RESPUESTA A PRIMERA INFORMACIÓN ACLARATORIA

NOTA DEIA-DEEIA-AC-0014-0902-2021

PROYECTO: JARDINES DE SAN PEDRO

PROMOTOR: JARDINES DE SAN PEDRO, S.A.

Imagen 1. Curvas de niveles de la topografía del terreno. En rojo, pequeñas áreas con pocas inclinaciones

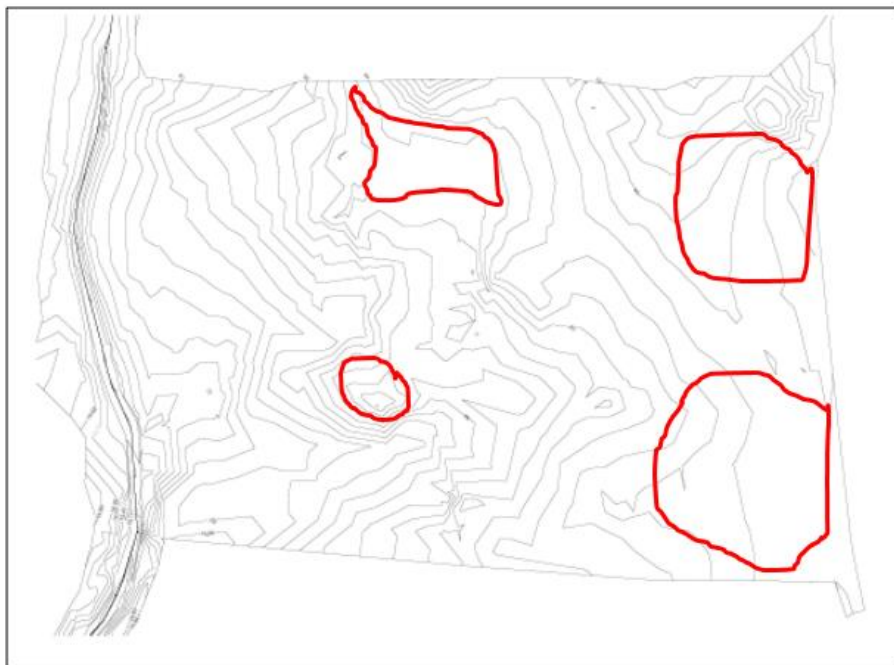
c. Justificar áreas no cubiertas por la prospección y presentar una propuesta para su posterior evaluación. Cabe resaltar que el área del proyecto es de 7 hectáreas + 7,265 m² y solo realizaron 12 pozos de sondeos para la prospección sub-superficial.

Respuesta: Según la lectura de las curvas de nivel de la topografía del terreno, se puede claramente apreciar que el mismo tiene una inclinación en dirección al río Perequetecito, que no es recta sino, ondulada, producto de escorrentías pluviales, sobre todo en el centro del mismo (imagen 1,2)

Tomando en cuenta la topografía del terreno se excavaron pozos de sondeo escogidos de manera aleatoria, guardando una distancia de 10 metros en aquellos únicos segmentos que podrían haber sido escogido para asentamiento humano por su poca inclinación pero, áreas que constituirían el esparcimiento o botadero de material arqueológico (imagen 1).

A. Plano de Planta General del Proyecto

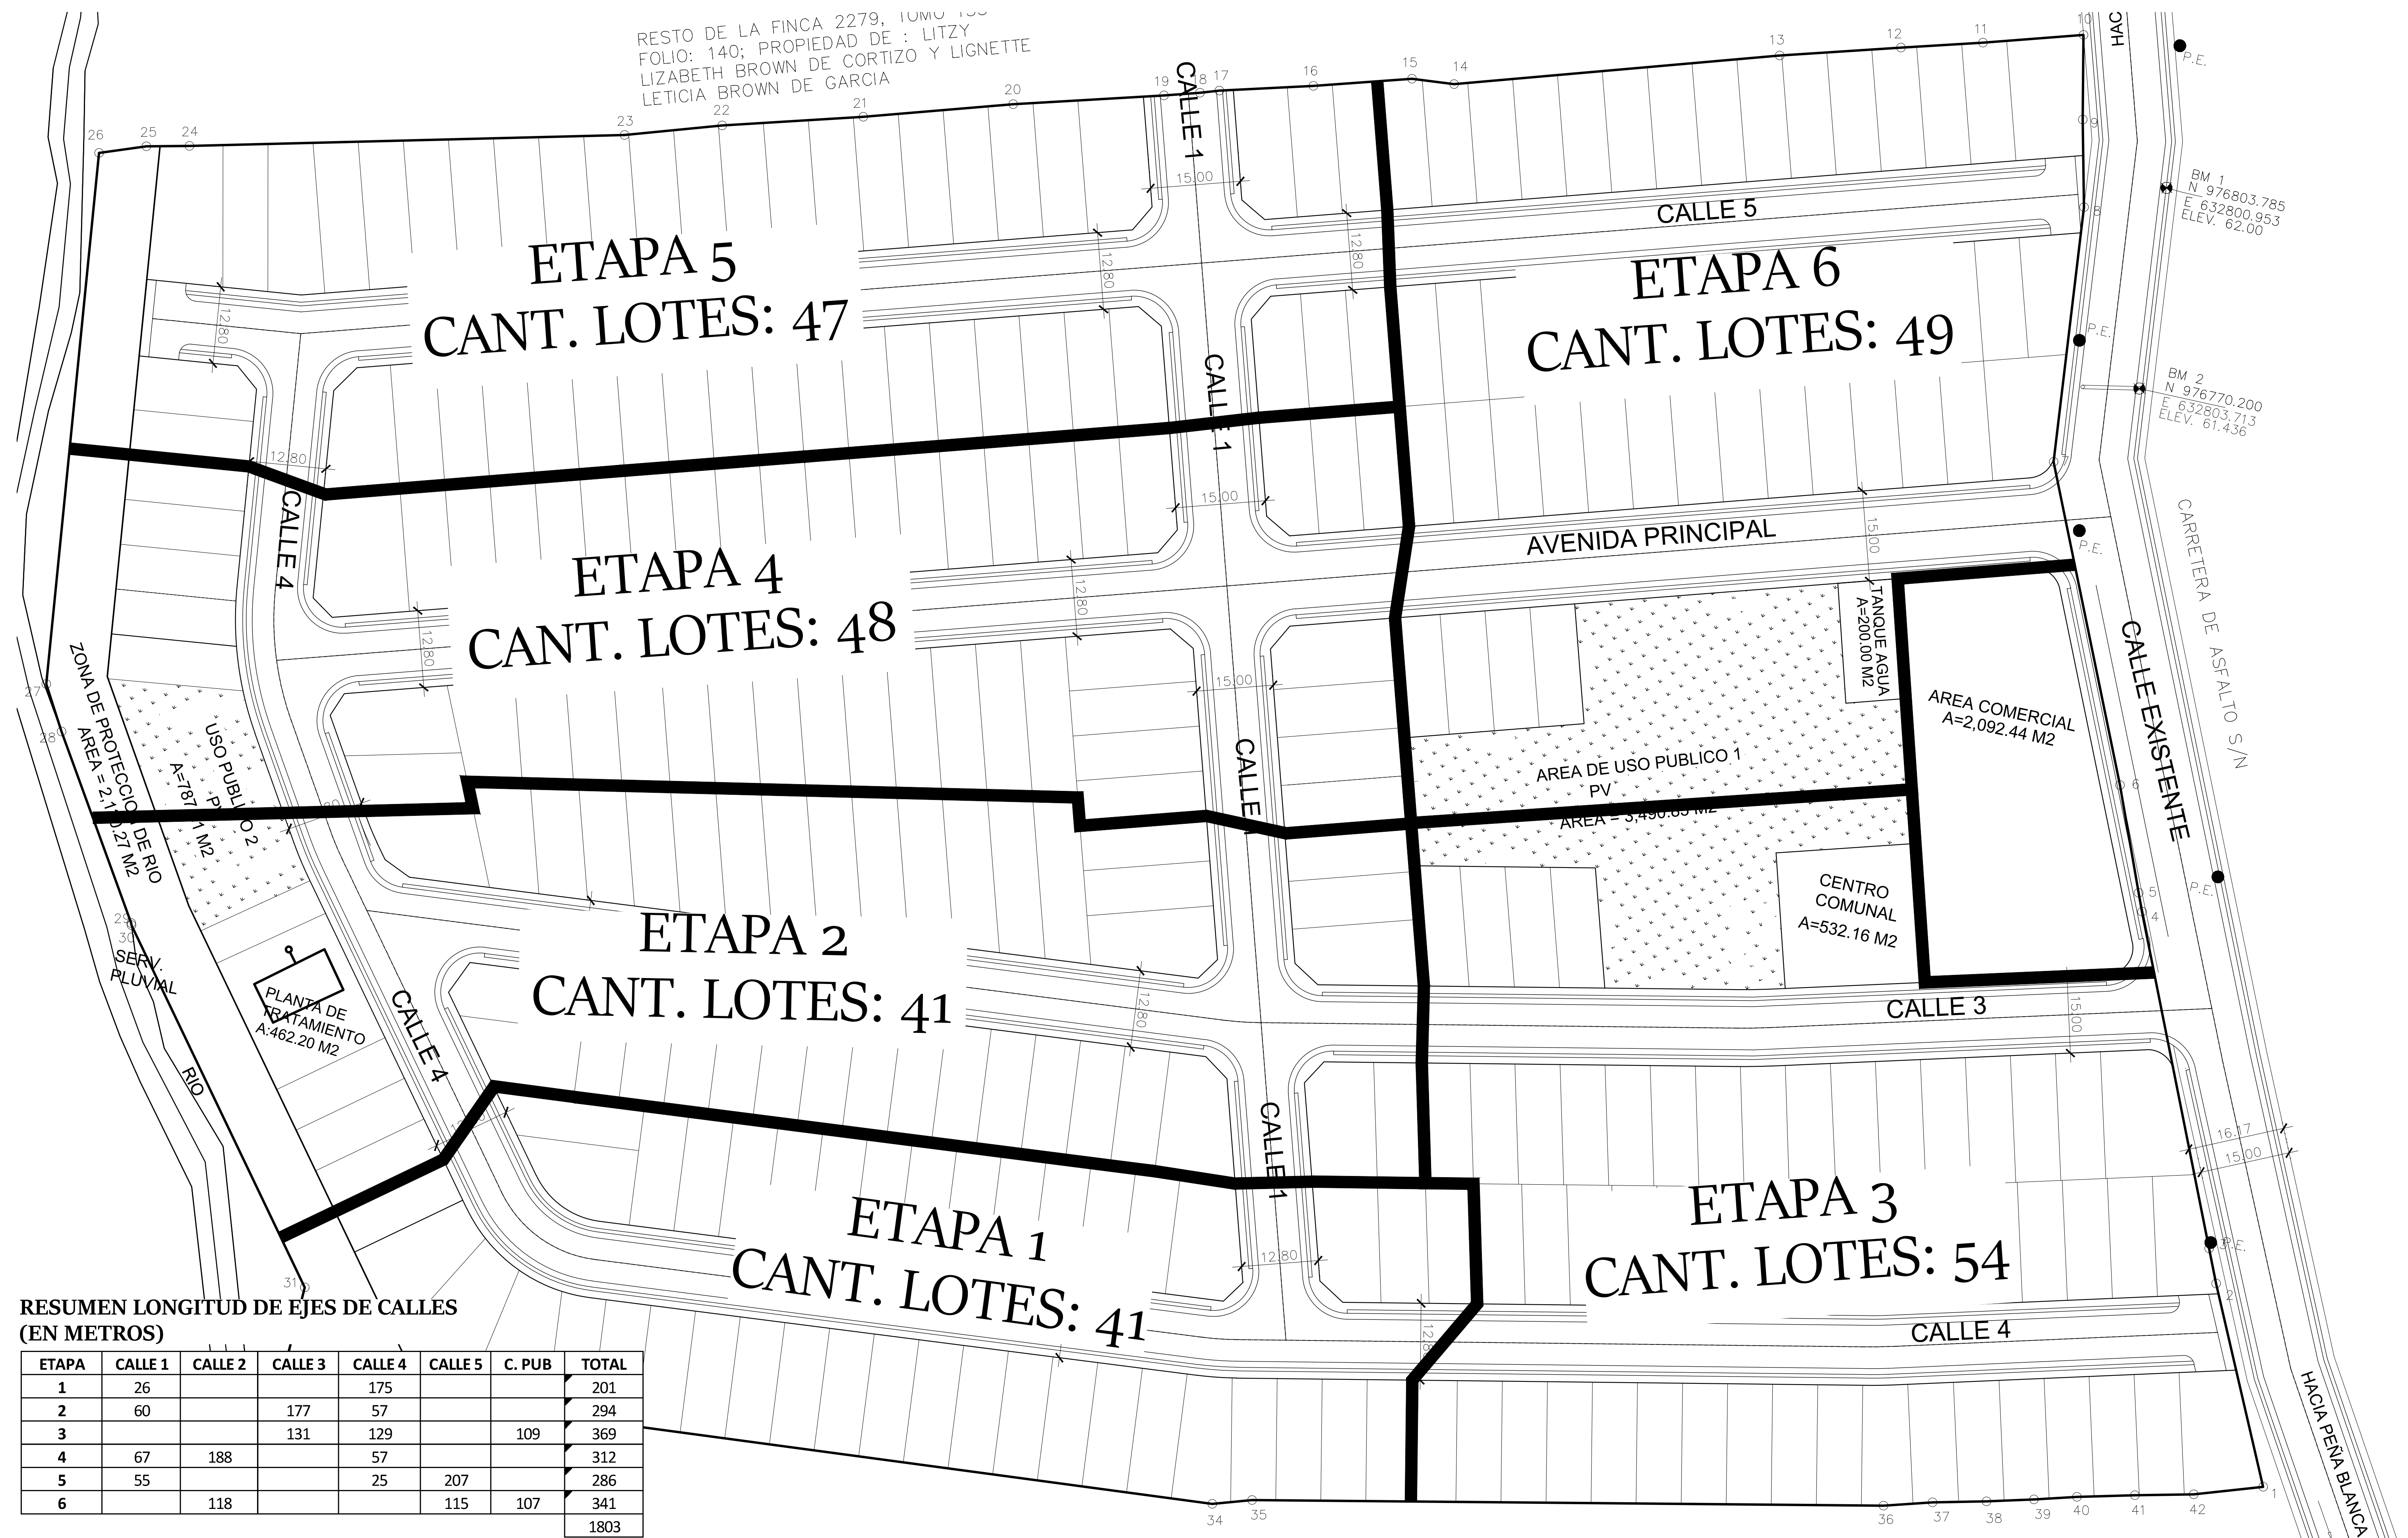
a. Presentar Planos de los perfiles de corte y relleno donde se establezca: el volumen de movimiento de tierra a generar en el proyecto y volumen de material de relleno e indicar los niveles seguros de terracería.

Respuesta: Se presenta planta de corte y relleno modelado para todo el proyecto. Los planos adjuntos comprenden solución pluvial, sanitaria y potable que son necesarios para que la solución sea integral entre sistemas y balance de corte-relleno de tierras. Se contempla un volumen aproximado de corte y relleno de 60,000 m³. Los niveles seguros de terracería son de 1.50 m.

C. Planta General Pluvial

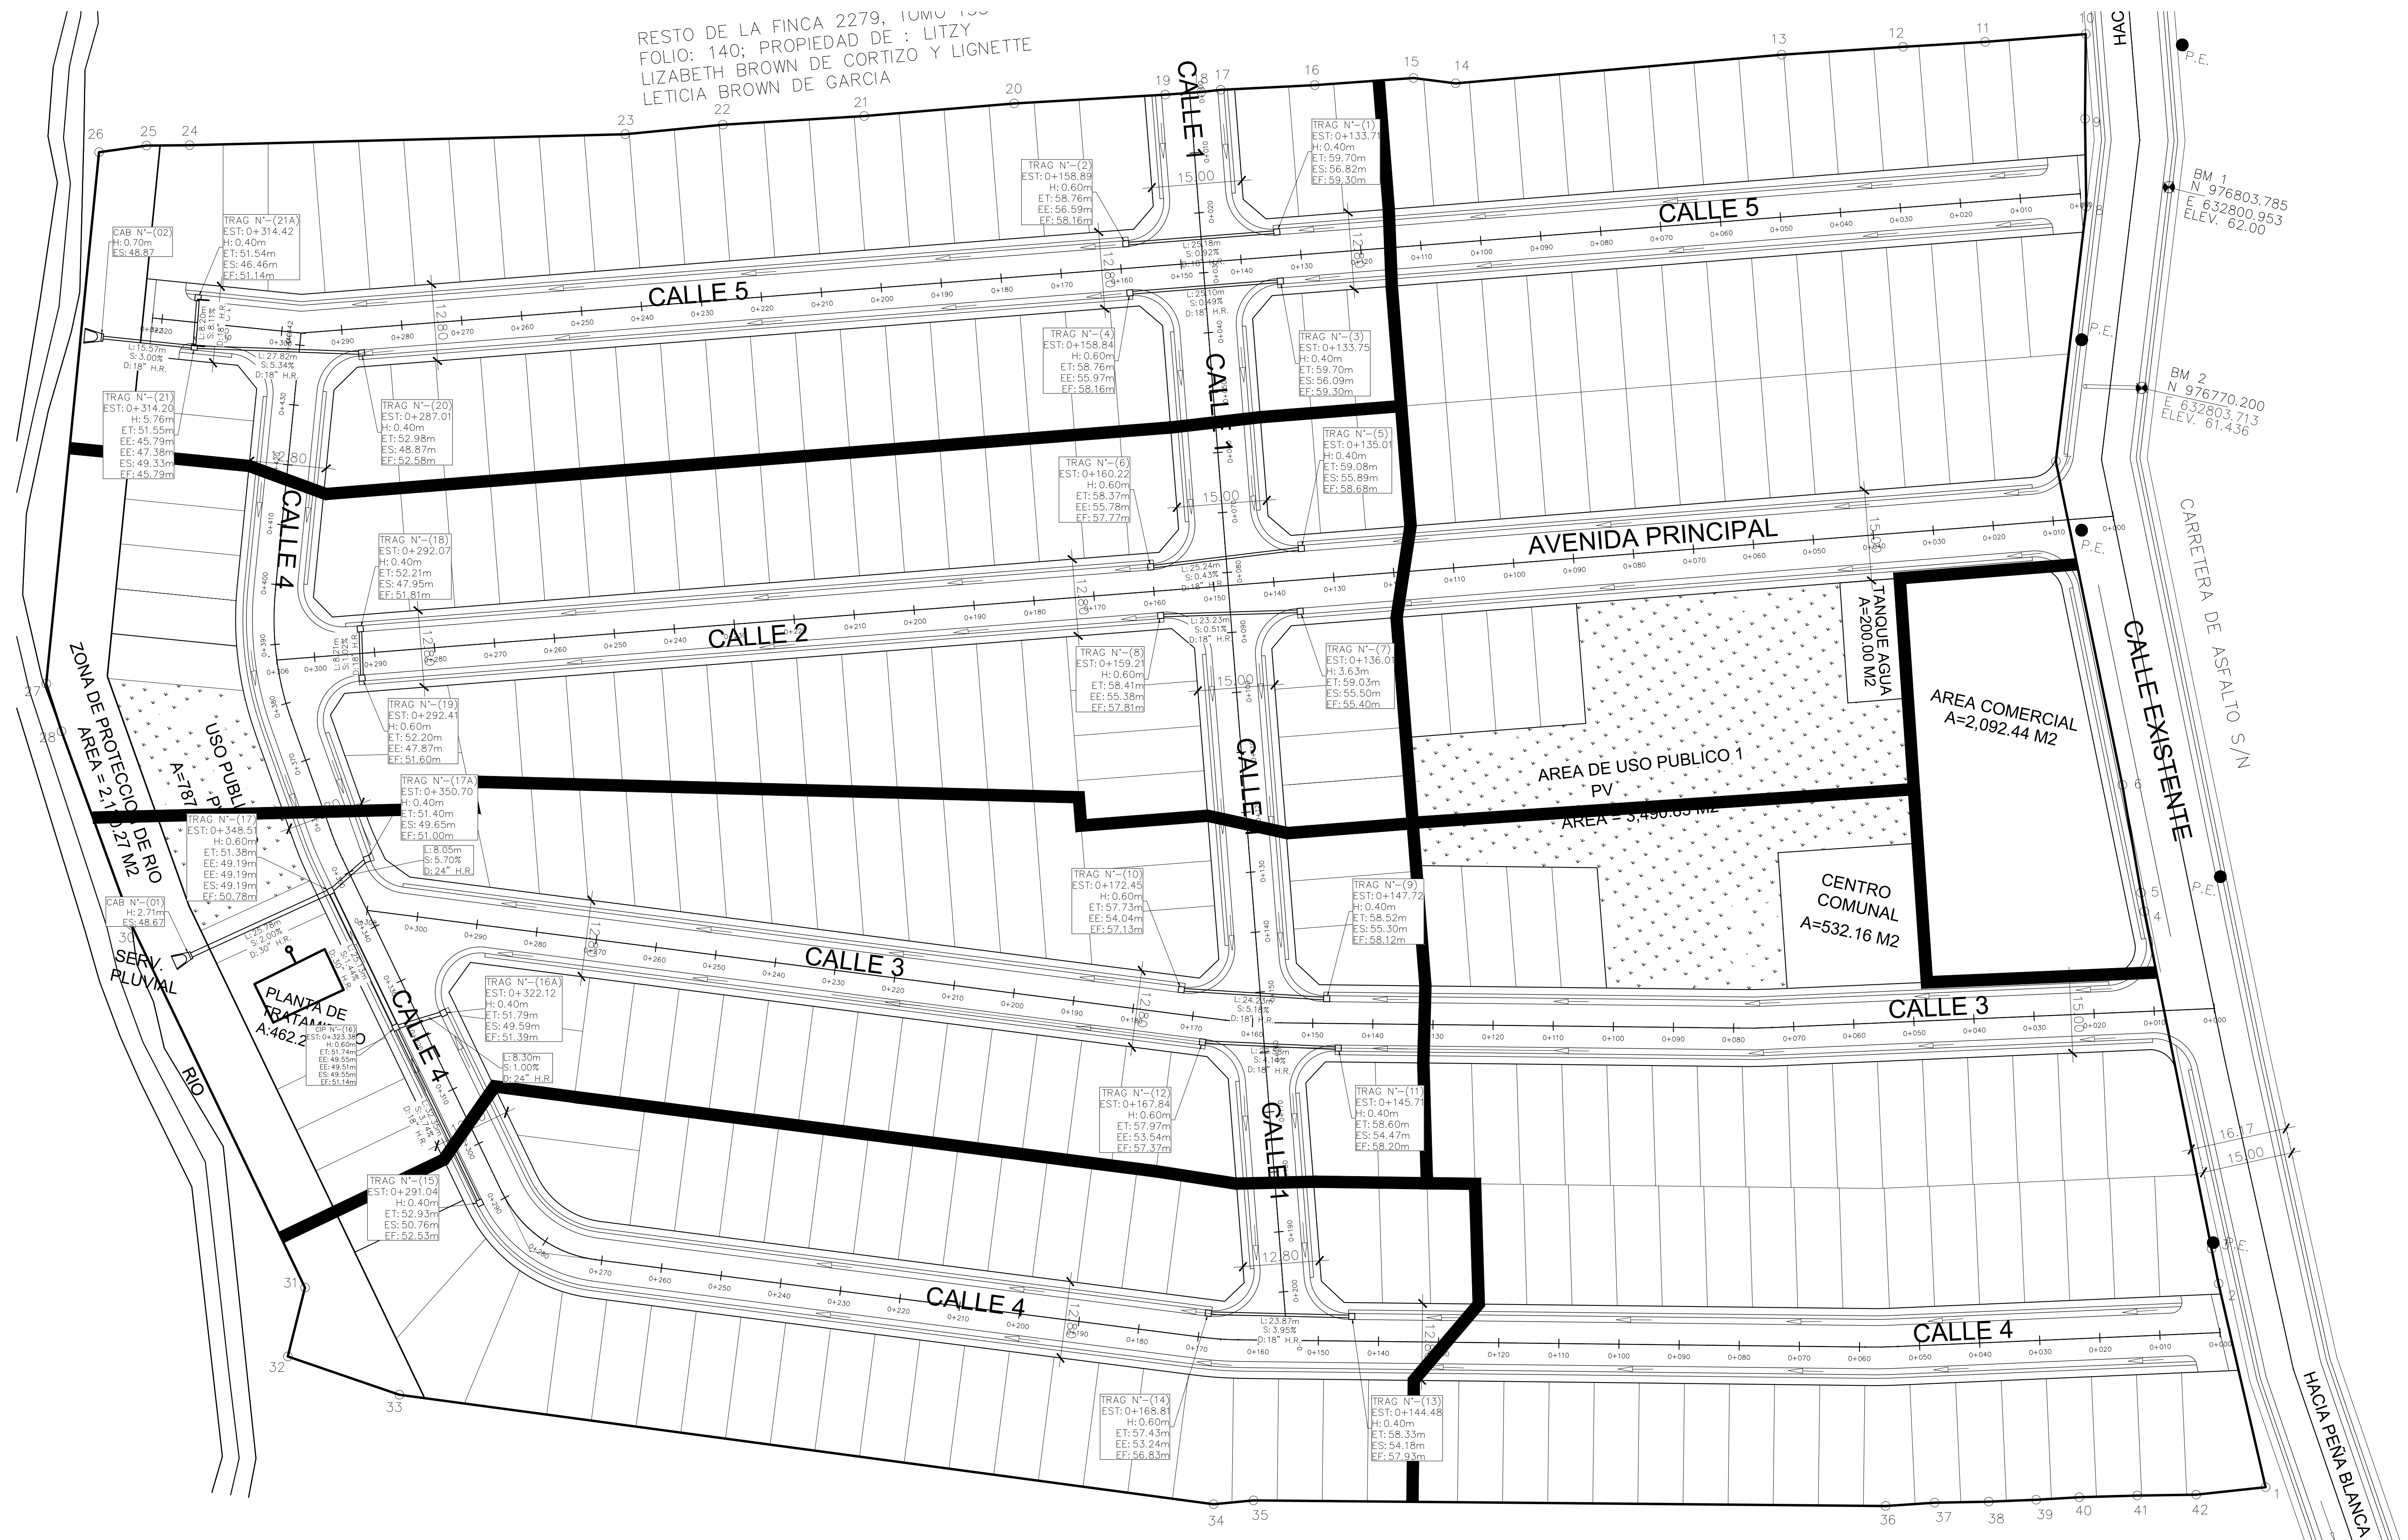
b. *Justificar el alcance del relleno en la planicie de inundación.*

Respuesta: La planta de movimiento de tierras muestra rellenos que estará fuera de zona de protección y crecida de río, así como sobre la cota de Nivel Máximo de Terracería (NMT). Puede observarse en los sistemas de tuberías que las cajas de sistemas pluvial, sanitario están sobre cota NMT.
